Mission régionale d'autorité environnementale

**Avis délibéré sur le projet
d'aménagement des ports de Pornichet
porté par la société d'économie mixte de construction et d'exploitation
du port de Pornichet (SEMCEP),
commune de Pornichet (Loire-Atlantique)**

n° PDL 018781 / GUNENV

Habitats particuliers - massifs d'hermelles en rouge, moulières en bleu (source : étude d'impact page 140)

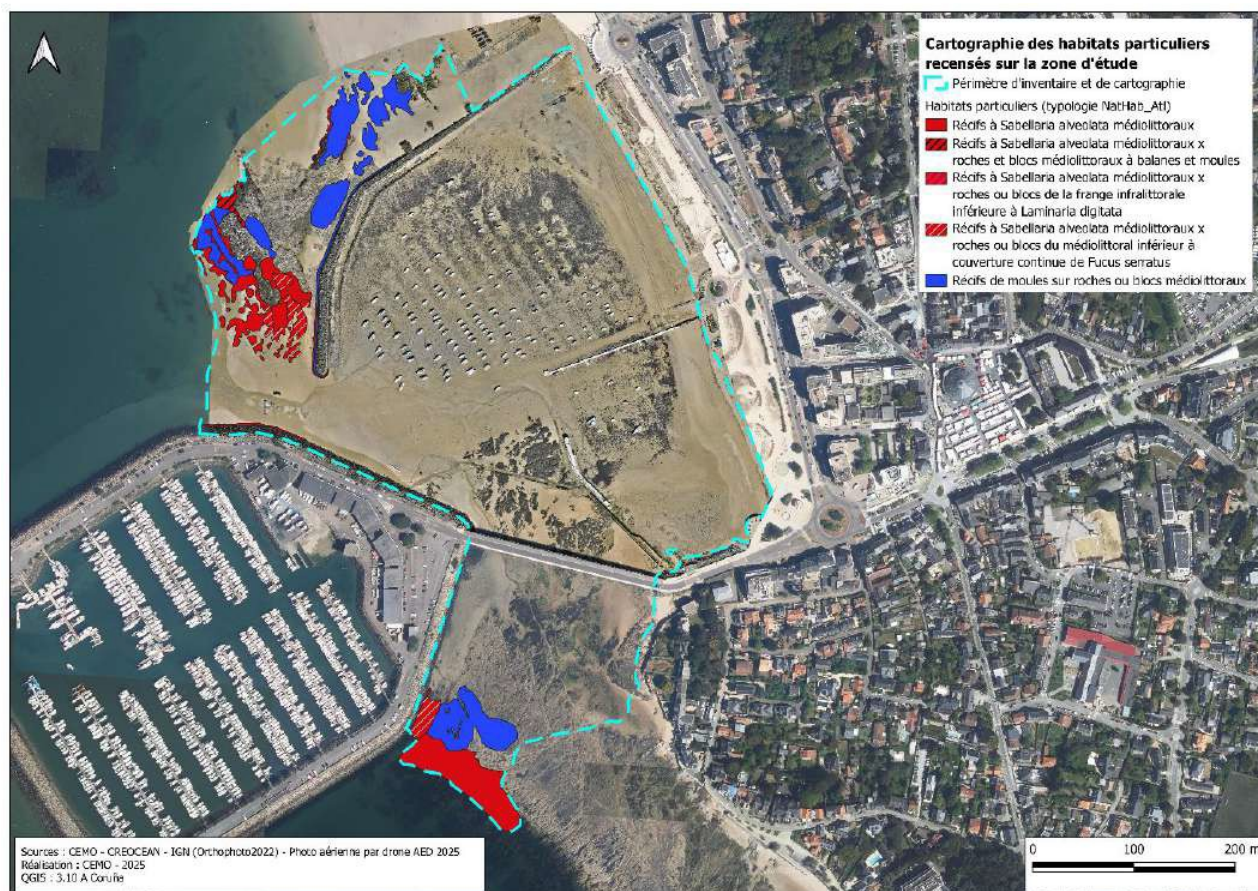
Les récifs d'Hermelles implantés au pied des enrochements de la digue nord seront aussi impactés (pour 310 m², soit 3 % de tous les récifs d'Hermelles identifiés dans la zone d'étude) mais pas les récifs installés sur l'estran rocheux naturel suite à leur évitement (élargissement de la dernière section de la digue par le côté intérieur du bassin, conformément à la variante d'aménagement défini par la mesure de réduction MR 14). Une mise en défens des massifs d'Hermelles préservés sur les estrans hors du port est prévue.

D'autres coquillages, algues et lichens ayant colonisé les enrochements seront aussi impactés, dont 540 m² de moulières sur la digue nord (130 m²) et sur les enrochements du terre-plein actuel (410 m²). Comme pour les Hermelles, une mise en défens des moulières présentes sur l'estran hors du port sera mise en place.

Concernant les hermelles, le nouvel enrochement est susceptible d'être recolonisé (en 5 ans selon la littérature). La mesure de compensation, expérimentale, consiste à déplacer une partie des blocs colonisés déplaçables en pied des ouvrages projetés ainsi que le matériel sableux constituant les massifs développés sur les enrochements destinés à être détruits. Le même dispositif de compensation expérimental sera mis en place pour les moulières.
